## AVIS DES PERSONNES PUBLIQUES ASSOCIEES ET REPONSES APORTEES

## REMARQUES EMISES LORS DE L’ENQUETE PUBLIQUE ET REPONSES APPORTEES

**Obs 10**

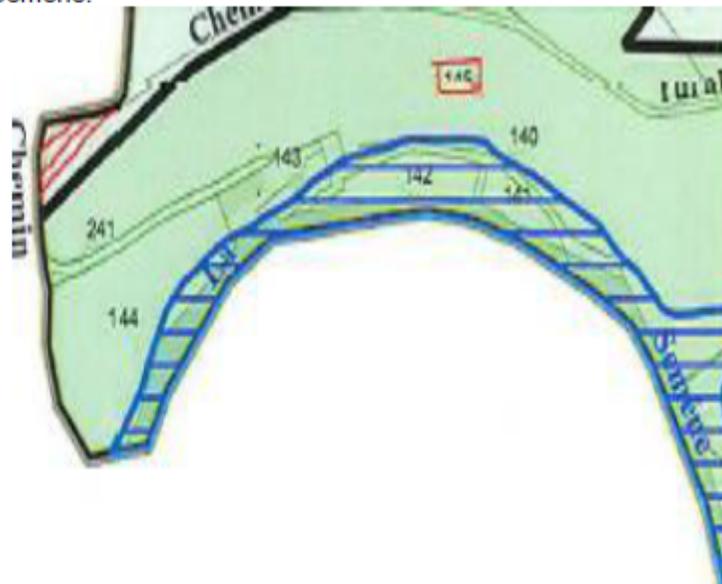
- Cette demande est non conforme à la règle objective de classement en UH du projet de PLU : « Il est envisagé de prendre en compte certains hameaux par un zonage urbain resserré autour de l’enveloppe urbaine, sans permettre des extensions. Il s’agit uniquement de combler les dents creuses existantes dans ces hameaux, véritables lieux de vie. Toutefois, la définition de ces hameaux sera fonction des enjeux agricoles, architecturaux, de desserte en voirie et réseaux. »
- Le secteur concerné marque une extension de l’enveloppe urbaine.
- Ainsi la commune ne souhaite pas donner une réponse favorable à cette demande

La décision de la mairie est logique dans un raisonnement uniquement communal. Si l’on regarde sur un plan intercommunal, il peut être envisageable de rattacher une petite surface de la parcelle à la zone constructible du village voisin « la Scierie », commune de La Séauve sur Semène.

Je donne un avis favorable à cette demande, sous réserve que :

- le projet de construction ait pour bénéficiaire un membre de la famille propriétaire (pas de spéculation)
- se fasse dans un délai de moins de 3 ans.

Monsieur Paul Lardon, représentant l’indivision Lardon demande la constructibilité sur 1000m<sup>2</sup> sur la parcelle AY145 pour la partie la plus proche du hameau de la Scierie commune de La Séauve sur Semène.

*Le retour initial de la mairie demeure vrai. Ainsi la mairie reste sur sa position. Elle ne souhaite pas suivre l’avis du commissaire enquêteur.*

*Par ailleurs, il est rappelé que le PLU ne peut pas définir des closes relevant du droit privé (bénéficiaire du projet de construction) et ne peut pas imposer un délai de constructibilité, ce point relevant de la validité d’une autorisation d’urbanisme.*

**Obs 13**

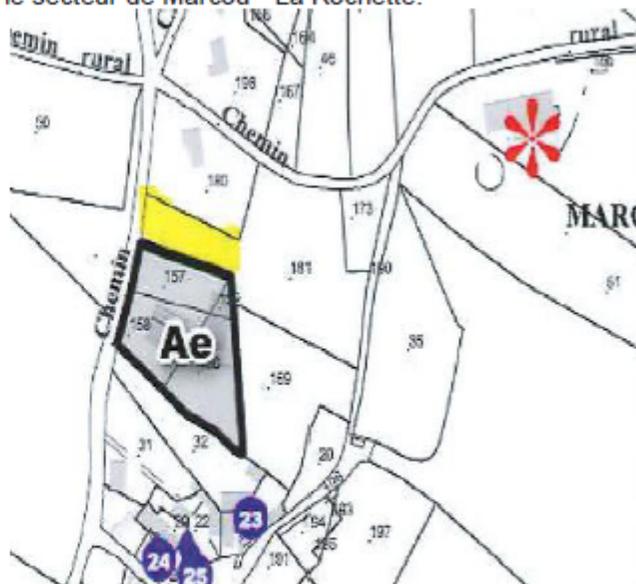
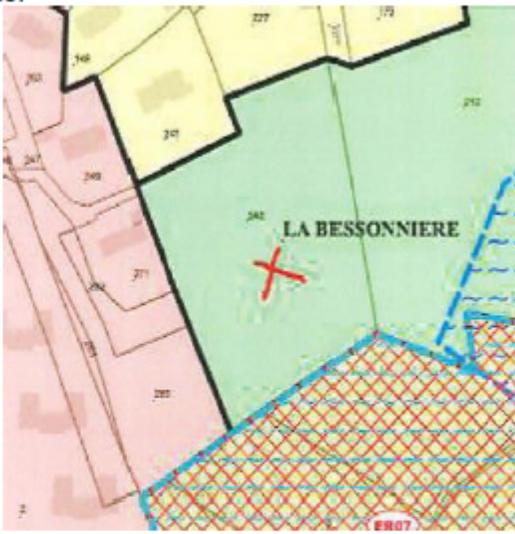
- Ce terrain n'est pas constructible au PLU opposable
- Le hameau de la Rochette a été classé en A du fait de la présence d'une exploitation agricole en activité sur le village
- L'enveloppe urbaine définie par les constructions existantes n'est pas appelée à s'étendre. Il n'est pas souhaitable de favoriser une urbanisation linéaire participant à la création d'un continuum bâti. La définition de la zone Ae prend uniquement en compte les installations existantes de l'activité présente
- Ainsi la commune ne souhaite pas donner une réponse favorable à cette demande

La décision de la mairie est conforme au projet défini dans le PADD (page 16 du PADD).

Madame et Monsieur Hélène et Jean-Paul Souvignet ont remis un document de 7 pages venant argumenter leur demande de classement en zone constructible d'environ 1000 m<sup>2</sup> de la partie comprise dans le linéaire urbanisé de leur parcelle AR 181 située dans le secteur de Marcou - La Rochette.

*Il est partagé par les participants que la parcelle concernée ne constitue pas une dent creuse.*

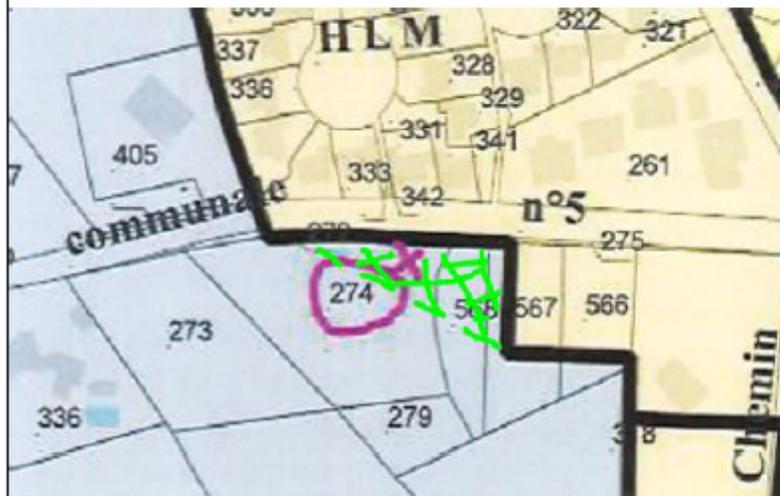
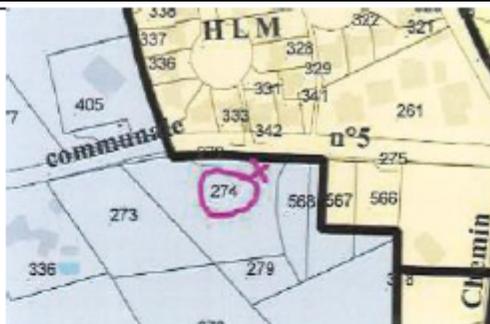
<p><b>Cou 7</b>  <b>Retour mairie :</b></p> <ul style="list-style-type: none"> <li>• La parcelle est localisée dans le corridor écologique du SCOT, secteur où l'évolution de l'urbanisation est appelée à être très limitée (gestion de l'existant)</li> <li>• La parcelle s'inscrit dans une coupure d'urbanisation entre le bourg et la partie Est de l'enveloppe urbaine de la Séauve, qu'il s'agit de préserver pour ne pas créer de continuum urbanisé</li> <li>• Cette parcelle est classée en zone agricole au PLU opposable</li> <li>• Ainsi la commune ne souhaite pas donner une réponse</li> </ul>	<p>Madame et Monsieur Maryse et Jean-Jacques Barlet demandent la possibilité de construire sur leur parcelle AY 274 dans le secteur de Cailloux.</p>

La demande peut être satisfaite sans nuire au corridor écologique en limitant la partie constructible à la zone hachurée en vert ci-dessous et en exigeant la création d’une haie à sa limite Sud.

La partie constructible s’insérera à la suite de la zone urbaine des parcelles 566 et 567 déjà construites.

Le commissaire enquêteur donne un avis favorable à la demande aux conditions ci-dessus.

**Obs 9 – 16 – 17& 18, COU 4 & 5**

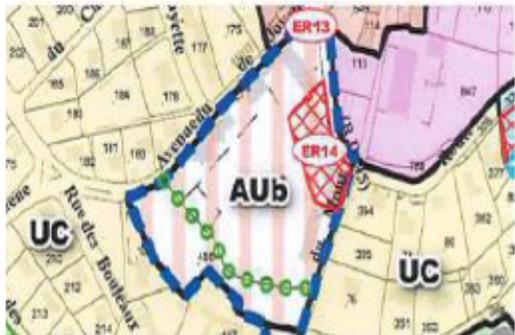
La demande de suppression de l’extension de la ZI de Robert a fait l’objet de plusieurs contributions du public et des PPA.

L’extension de la zone de « Robert » paraît peu justifiée dans l’immédiat, aucune donnée concernant d’éventuelles demandes, hormis l’installation d’une station-service, n’est communiquée, pas plus que le taux d’occupation des zones économiques existantes au sein de la CCLS.

L’extension est compatible avec le SCoT qui prévoit 33 hectares sur la Communauté de Communes Loire-Semène pour l’activité économique.

L’extension de cette ZI a un impact certain sur les surfaces agricoles des exploitants concernées d’autant plus qu’elles sont proches du cœur de ferme.

Je donne un avis favorable à l’extension de la ZI de Robert sous réserve qu’elle se fasse par moitié. La seconde tranche n’étant autorisée qu’après la totale occupation de la première. Des mesures compensatoires, en lien avec les organisations agricoles, sont à étudier afin de garantir la pérennité de la principale exploitation agricole concernée par l’extension.
